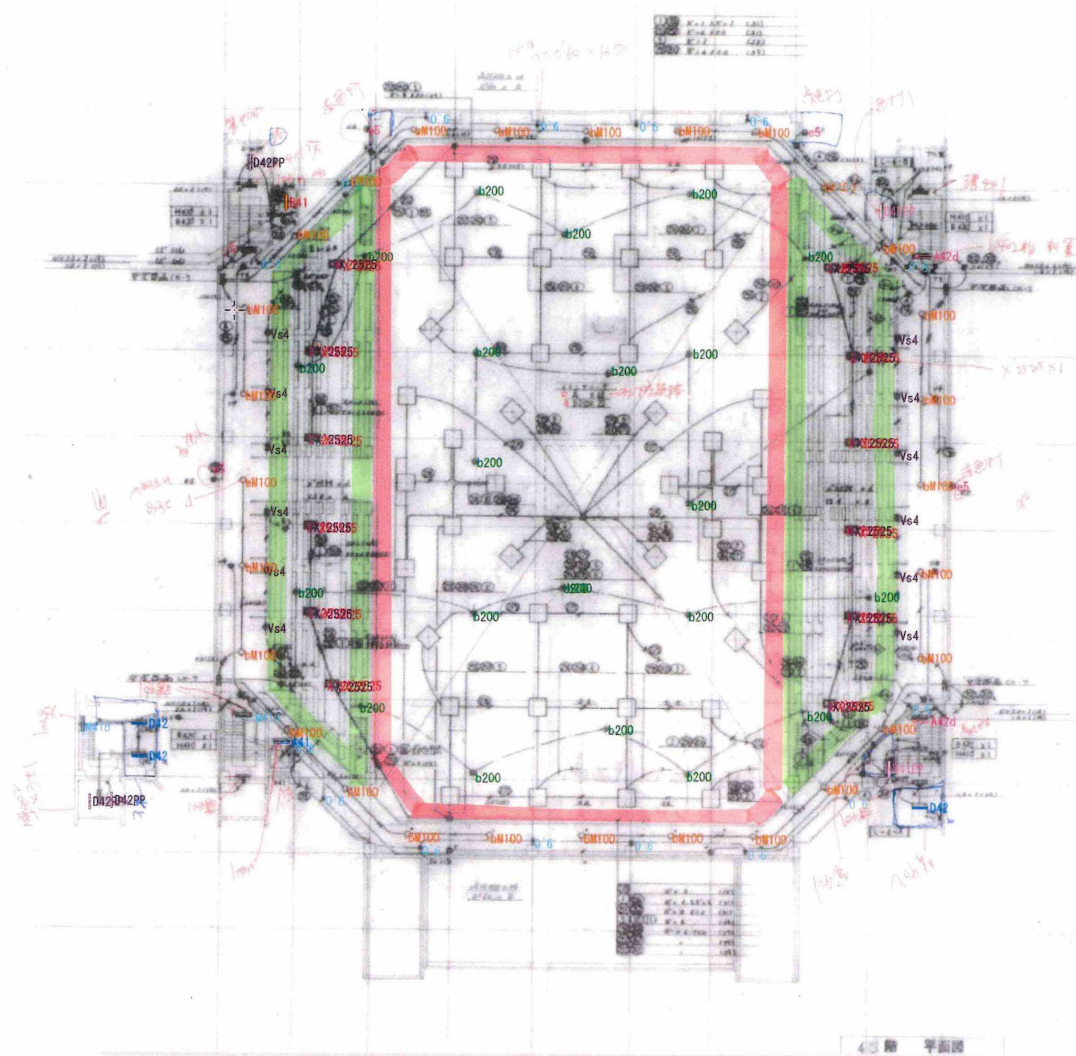
— 別添資料にて更新
対象外

— 観客席部分。高天井のため、
足場が必要。
資料では非常照明のみが
プロットされているが、現地には
高天井用の照明器具がある。
